核燃料物質使用施設保安規定の変更認可申請について

核燃料物質使用施設保安規定の変更

核燃料物質使用施設保安規定

新 旧 対 照 表

第1図 保安に関する組織

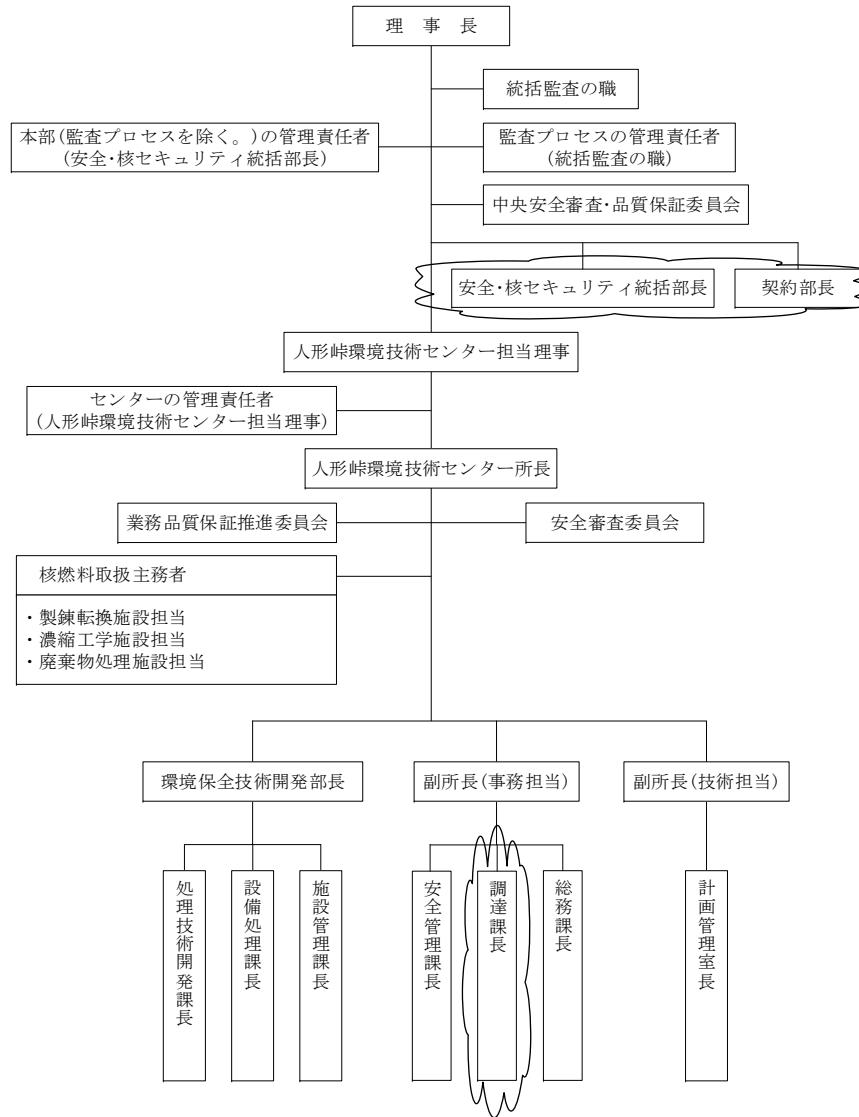
変更の理由1
法改正等(品質管理基準規則の制定)に伴う品質マネジメントシステムの見直しにより、本部における契約業務を行う職位及びセンターにおける契約業務を行う職位を追加する。

第2図 品質マネジメントシステム体系図

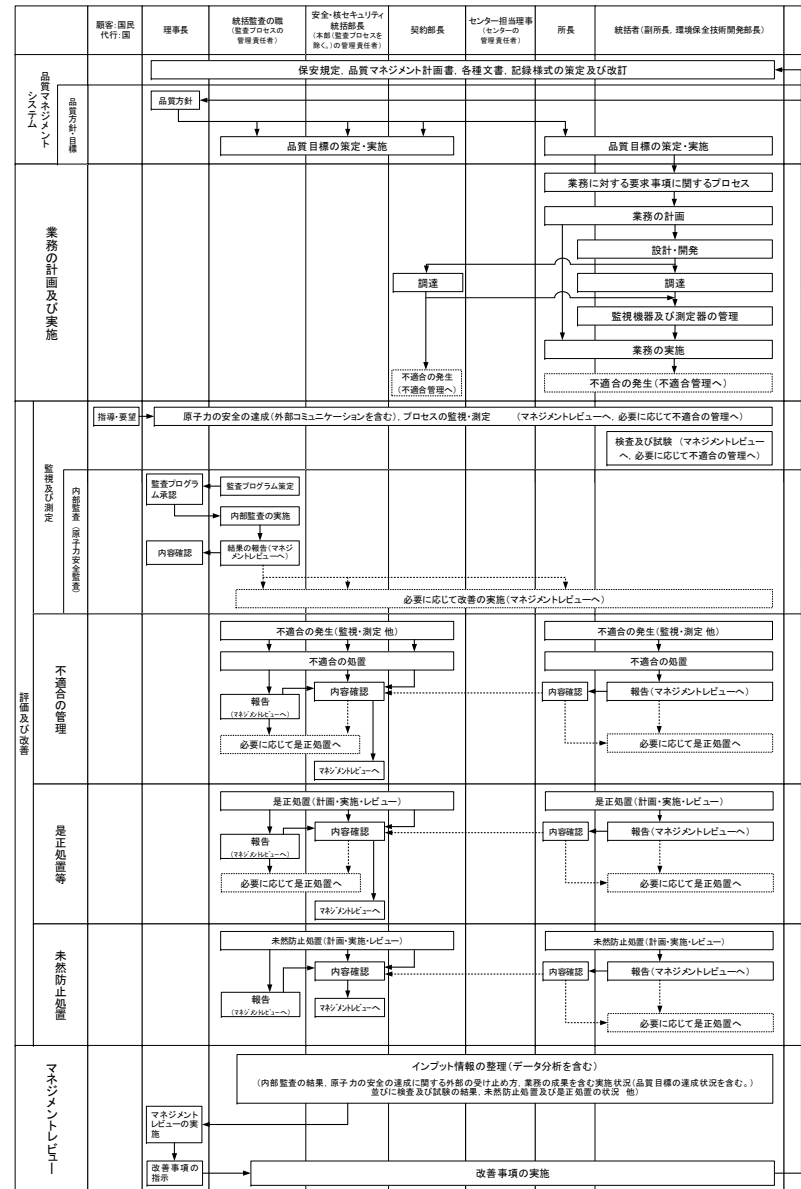
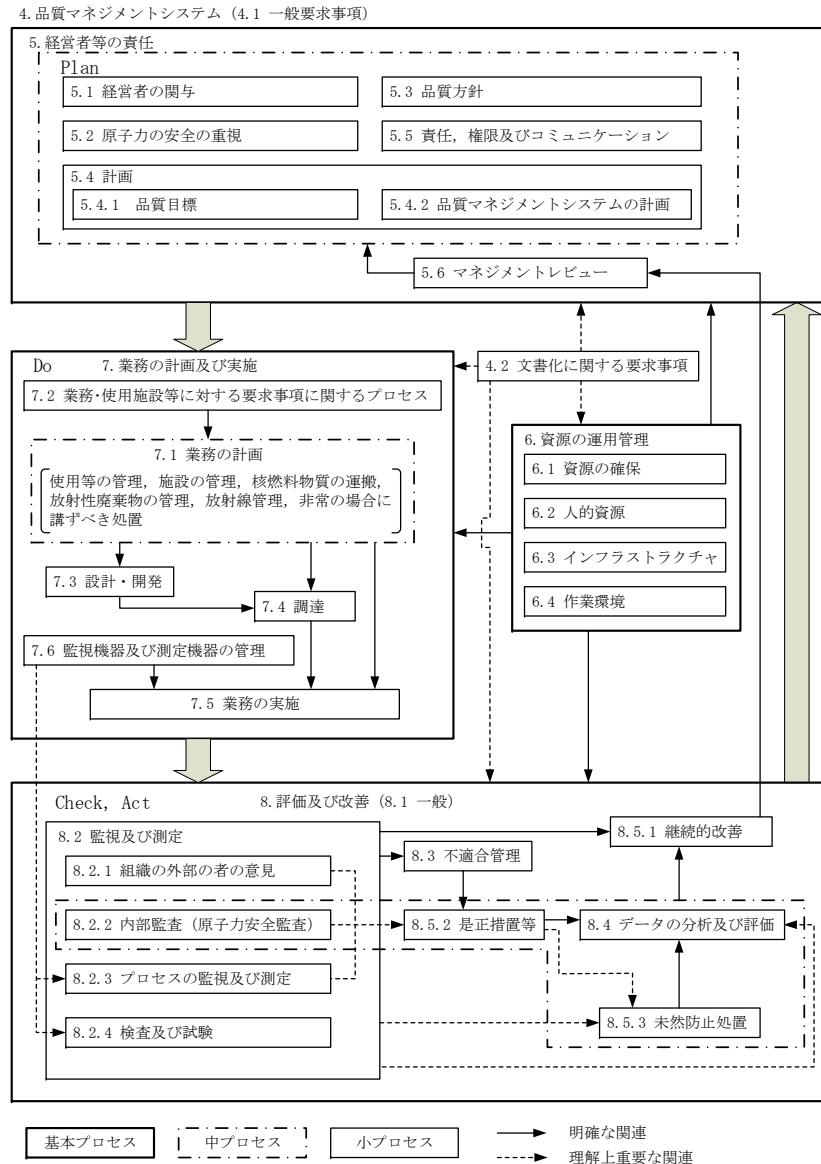
変更の理由 1
法改正等(品質管理基準規則の制定)に伴う品質マネジメントシステムの見直しにより、品質マネジメントシステム体系図を追加する。
